**Avis délibéré de l'Autorité environnementale
sur la requalification et la sécurisation de la
RD 903 entre l'A40 et le carrefour des
chasseurs et sur la mise en compatibilité des
plans locaux d'urbanisme de Cranves-Sales,
Fillinges et Nangy (74)**

n°Ae : 2026-40

Avis délibéré n° 2026-40 adopté lors de la séance du 23 juillet 2026

Figure 5 : axes de déplacement de la faune
(source : dossier)

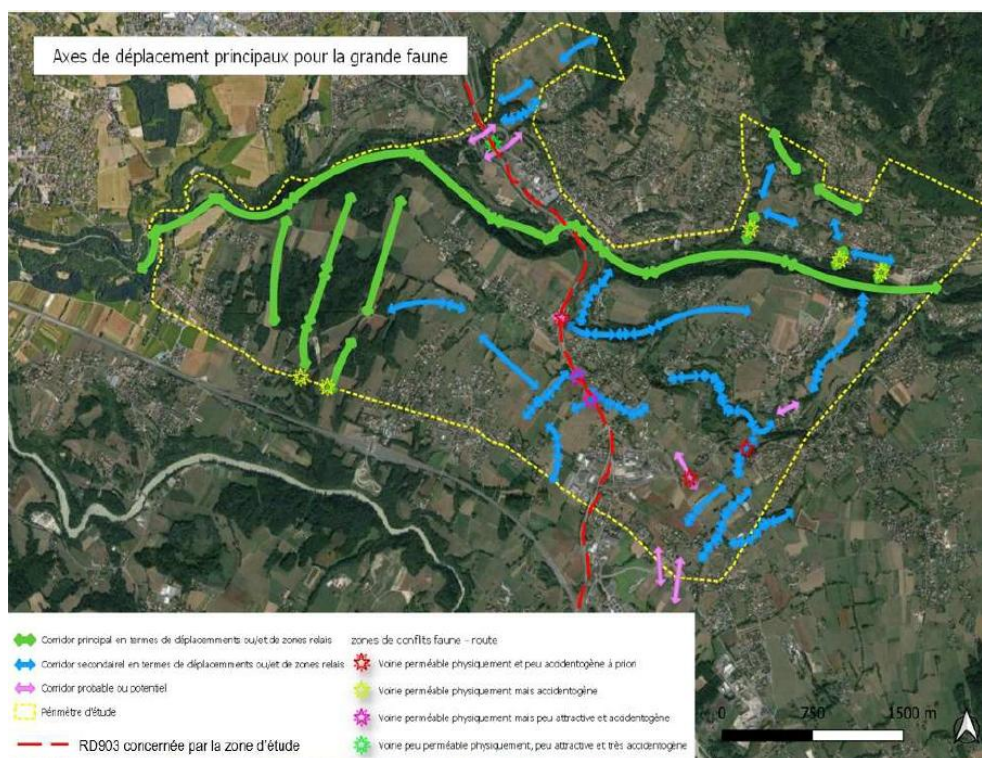
¹⁰ Ces cartes pourraient être valorisées en localisant mieux les corridors par les libellés cartographiques communs. L'une des cartes présente la fonctionnalité (interrompu, dégradé, fonctionnel) de chaque corridor.
